**ITINERARIO PALERMO - AGRIGENTO**

**Lavori di ammodernamento del tratto Palermo - Lercara Friddi, lotto funzionale dal km 14,4 (km 0,0 del lotto 2) compreso il tratto di raccordo della rotatoria Bolognetta, al km 48,0 (km 33,6 del lotto 2 - svincolo Manganaro incluso), compresi i raccordi con le attuali S.S. n. 189 e S.S. n. 121**

## **Report riepilogativo delle Modifiche Tecniche inserite in PV1**

SEZIONE TIPOLOGICA X-X (SPERONI DRENANTI)

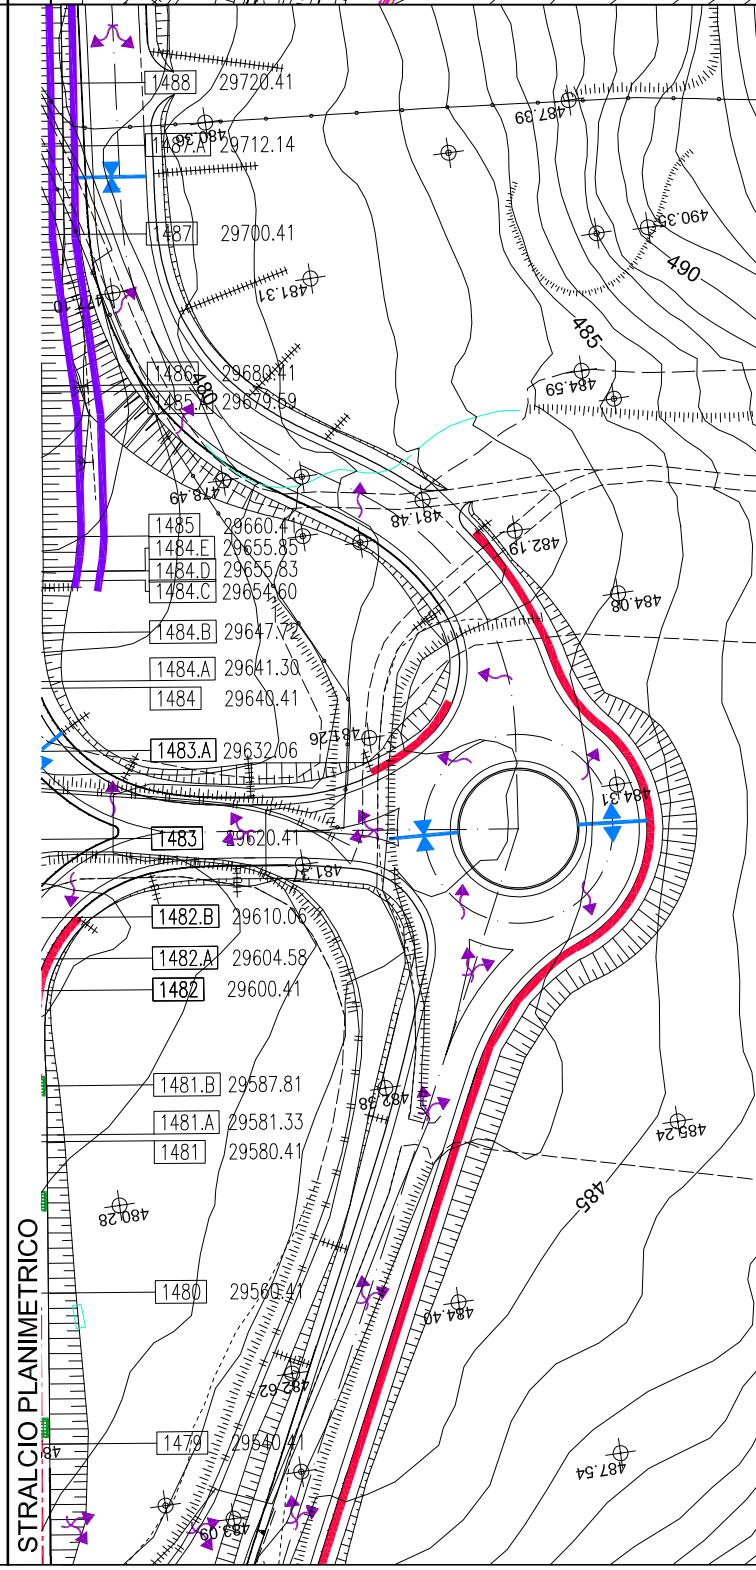
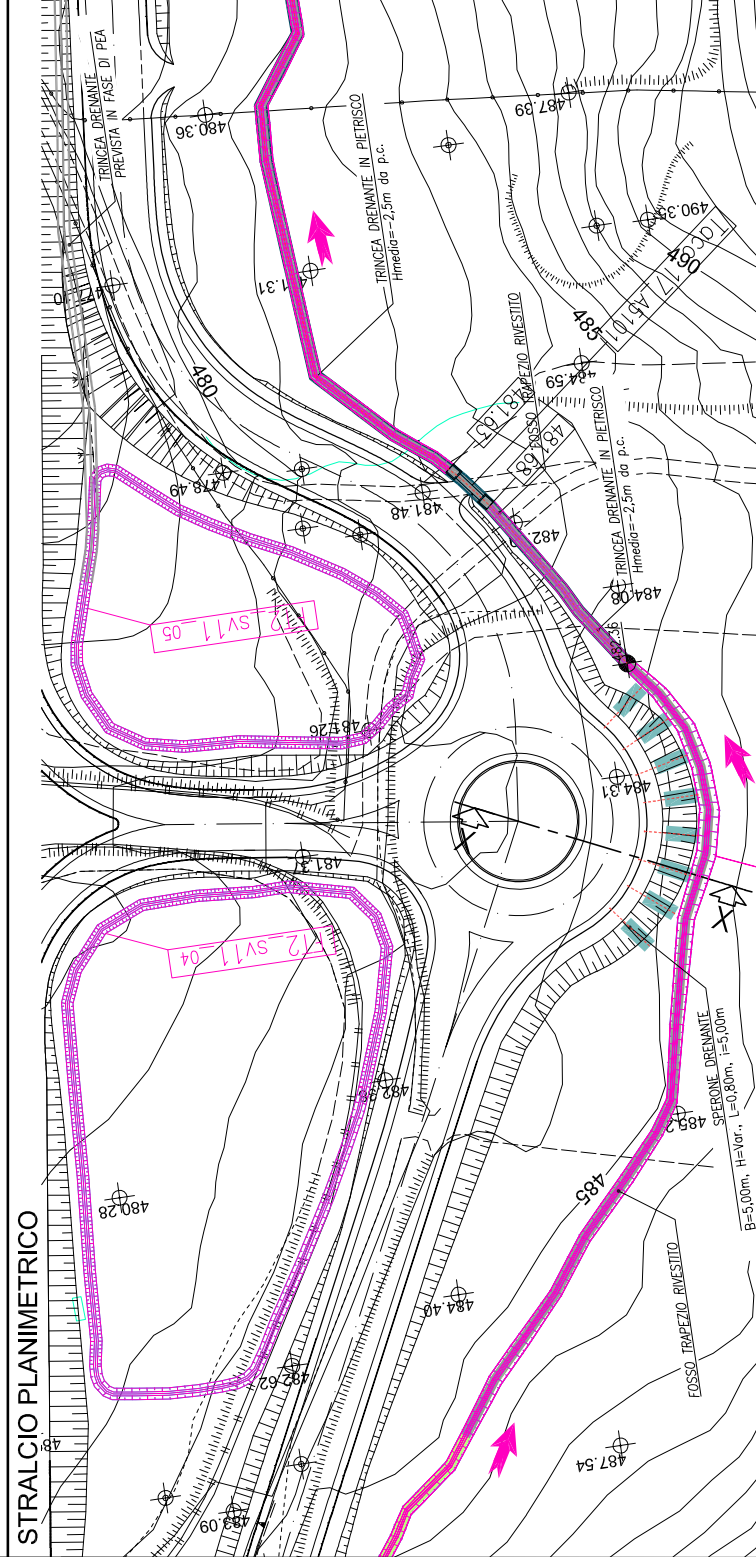
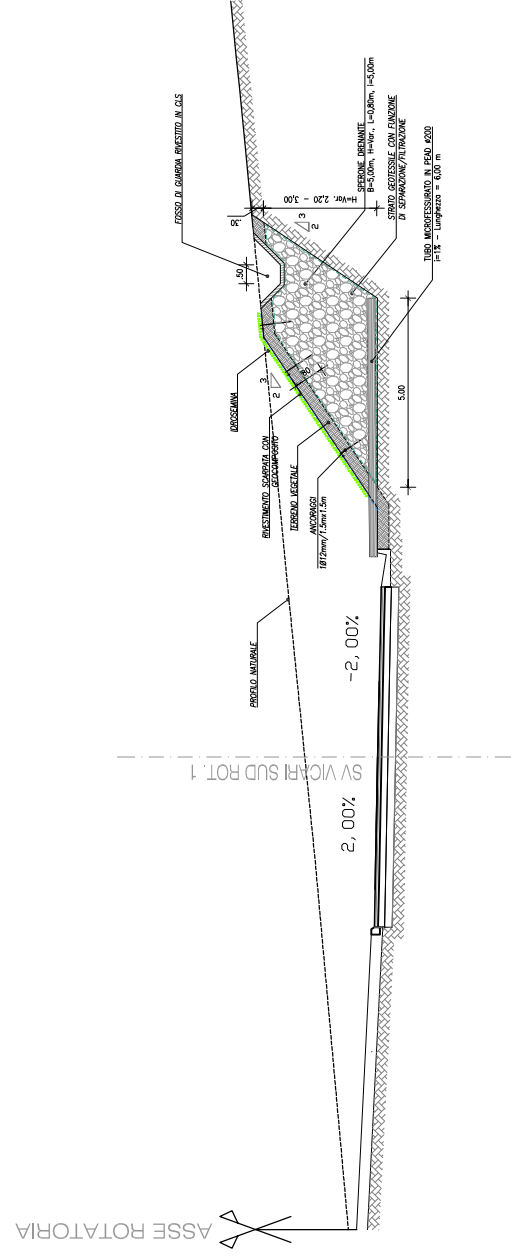
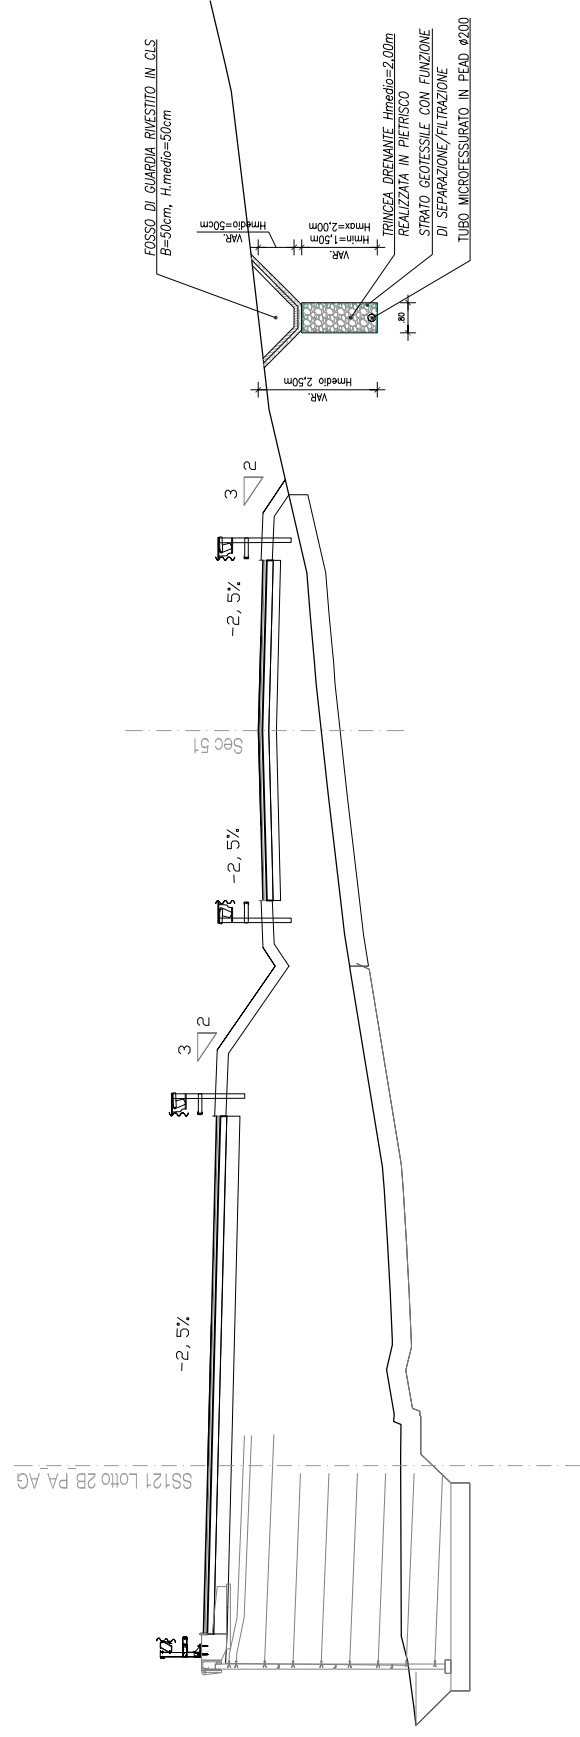
**OGGETTO:** La modifica tecnica n. 116 è stata emessa per introdurre modifiche ed integrazioni all'idraulica dello svincolo di Vicari Sud ed alla viabilità secondaria 51, restando necessarie poichè durante la fase di scavo per la realizzazione del cassonetto della rampa 1 dello svincolo in parola, si sono ravvisati affioramenti d'acqua la cui causa è riconducibile alle anomale condizioni pluviometriche registratesi nel primo trimestre del 2015.

- Viene implementato il sistema di drenaggio nel tratto di scarpata che insiste in corrispondenza della rotatoria 1 dello svincolo di Vicari Sud, inserendo degli speroni drenanti in pietrisco disposti a raggera, per la captazione delle acque di versante, e rivestendo in calcestruzzo il fosso di guardia limitrofo previsto in progetto;
- Viene inserita una trincea drenante che parte dall'innesto della VS51 con la rotatoria 1 dello svincolo di Vicari Sud e termina nel Tombino TP62-TC58. Al di sopra di tale trincea drenante viene mantenuto il fosso di guardia come da PEA, ma viene rivestito in cls.

STRALCIO PLANIMETRICO

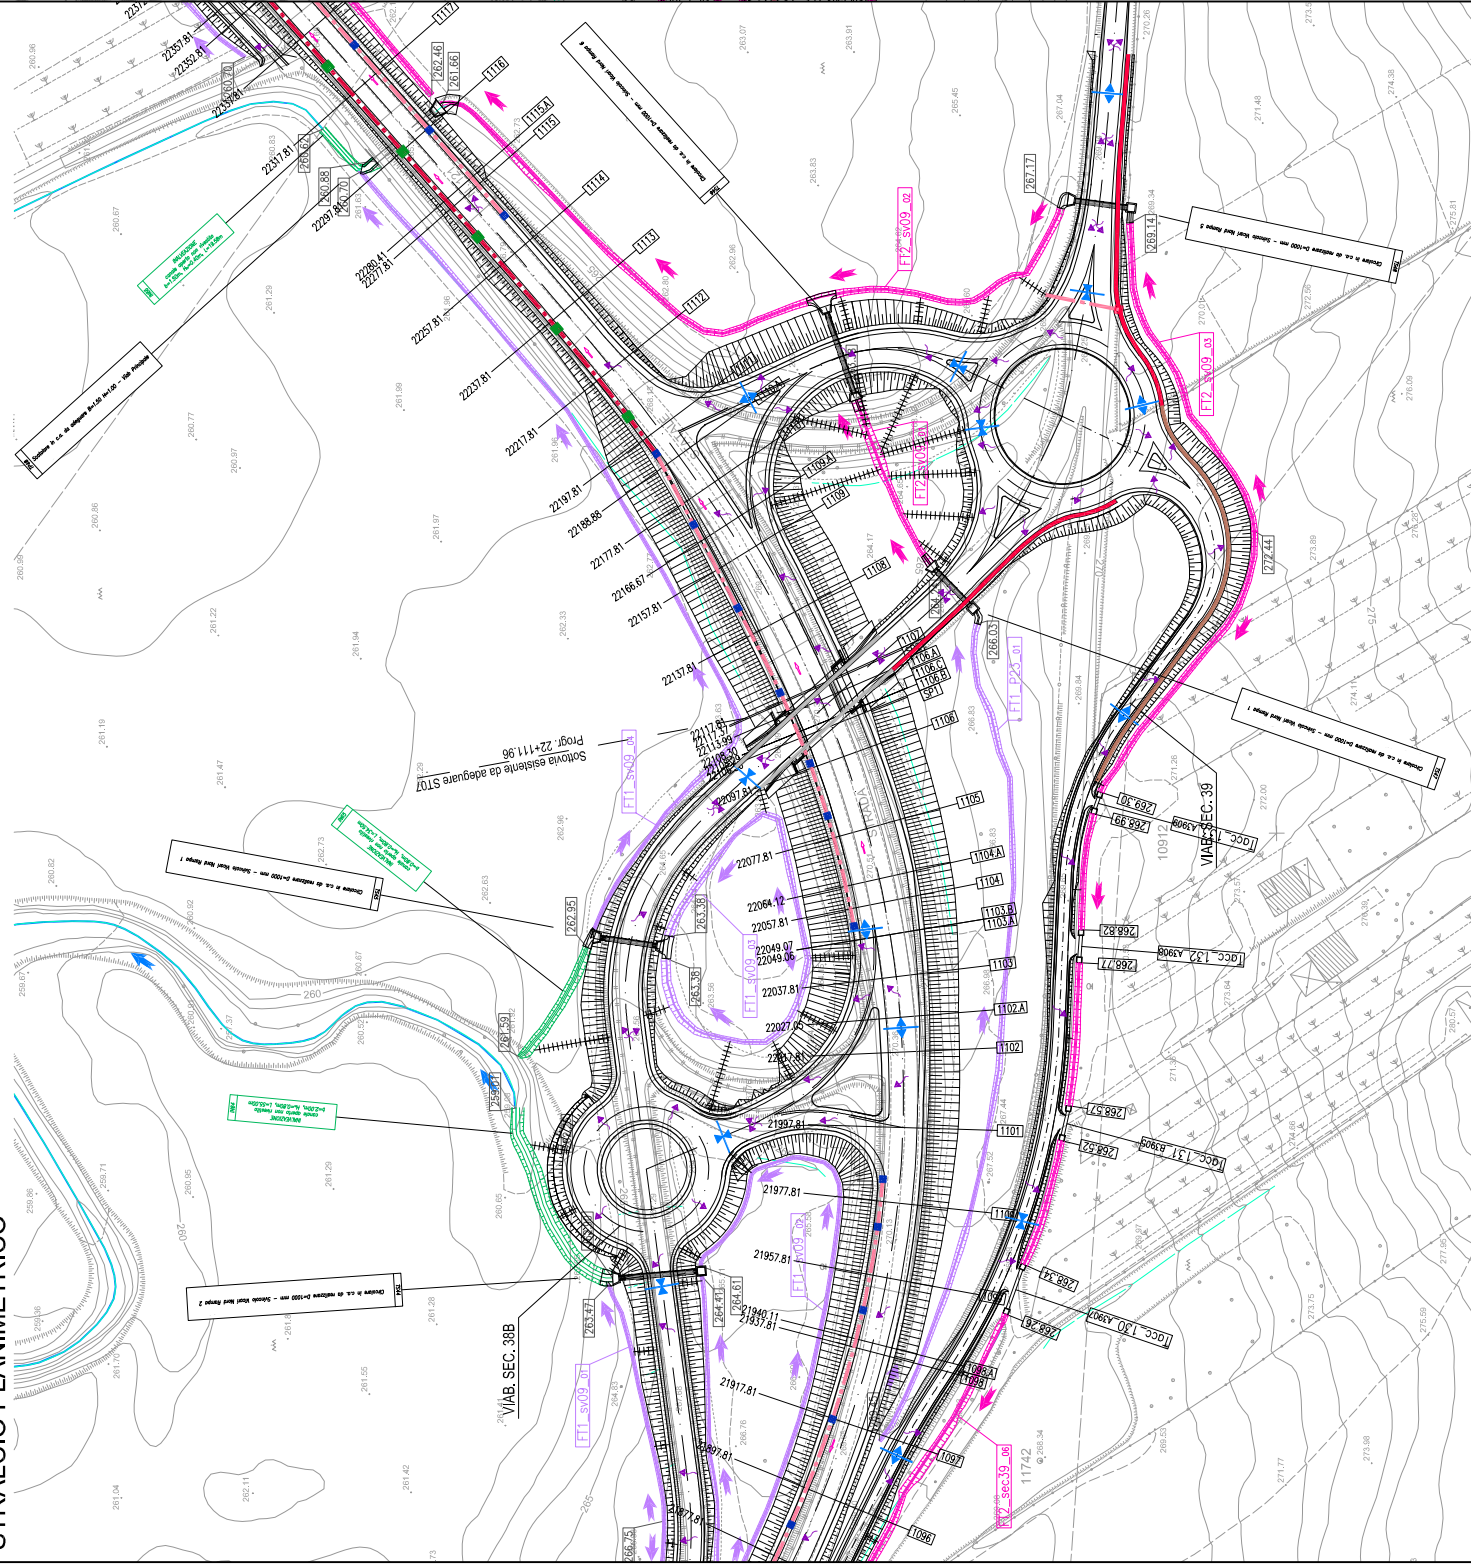
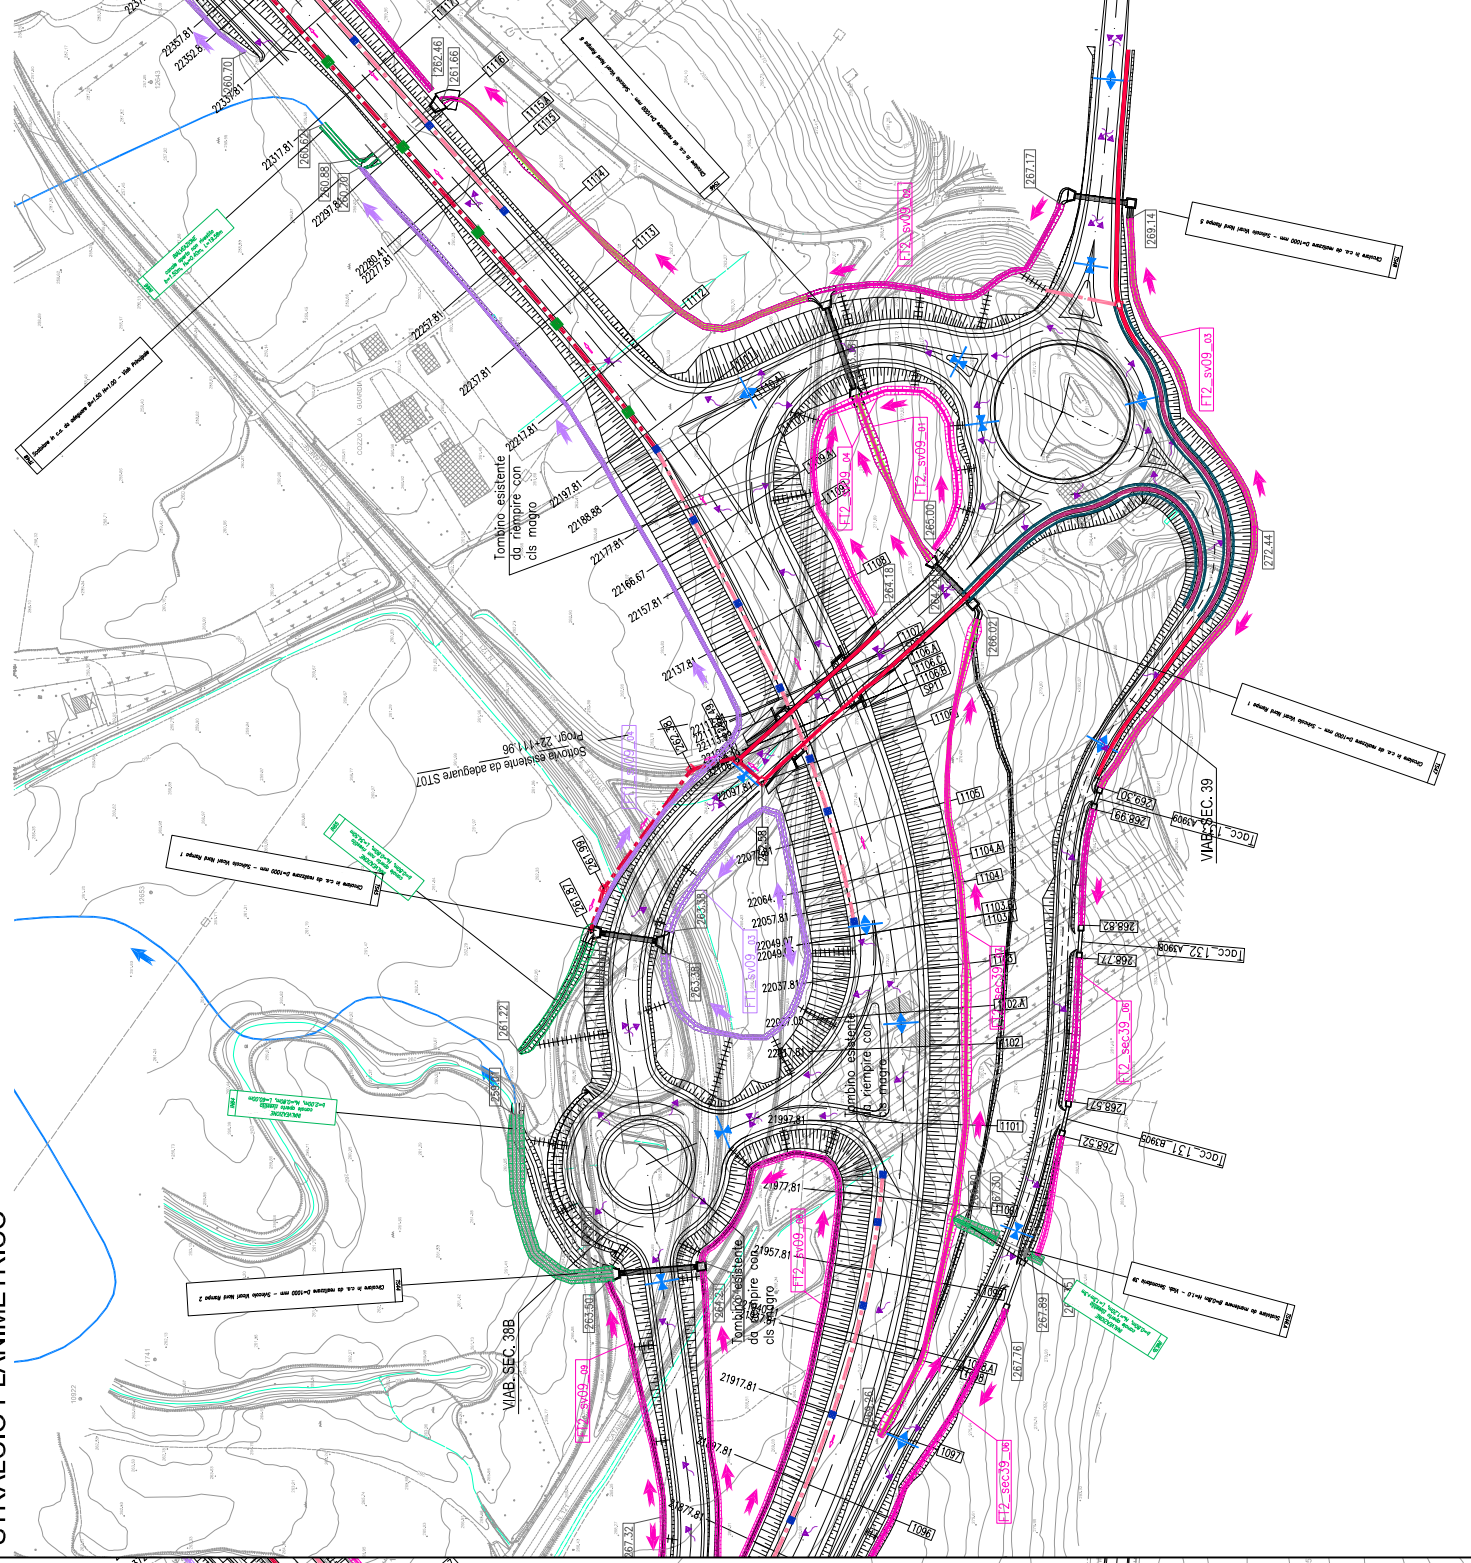
La modifica tecnica n. 125 è stata emessa in riscontro alle osservazioni e richieste formulate dall'Alta Sorveglianza ANAS nell'ambito delle lavorazioni svolte presso lo svincolo di Vicari Nord (SV09) e lungo le viabilità secondarie ad esso afferenti, ovvero la VS38 e la VS39.

- è stata risolta un'incongruenza grafica negli elaborati relativi al posizionamento delle barriere di sicurezza sulla VS38A;
- è stato rivisto il sistema di smaltimento delle acque di piattaforma delle rampe dello svincolo a seguito del rinvenimento di alcuni tombini esistenti non individuati in precedenza a causa della fitta vegetazione, migliorandone nel complesso l'efficienza idraulica;

- è stato implementato il sistema di drenaggio delle acque provenienti dalla scarpata di monte della rotatoria afferente allo svincolo di Vicari Nord dove, a seguito delle anomale condizioni pluviometriche registratesi nel primo trimestre del 2015, nel corso dei lavori sono stati ravvisate venute d'acqua dal fondo scavo. Per tale motivo sono state inserite delle trincee drenanti, un cunettone di drenaggio la cui sponda è stata rialzata per poter svolgere anche la funzione di pulizia ed è stato inserito il rivestimento delle scarpate in oggetto con geocomposito;

- l'opera in terra rinforzata OS93 è stata maggiormente protetta da possibili fenomeni di stagnazione d'acqua, distanziando, rispetto al piede dell'opera, l'infilazione di progetto IN64 e dotando, al contempo, l'infilazione di un adeguato rivestimento in materassi tipo "Reno".
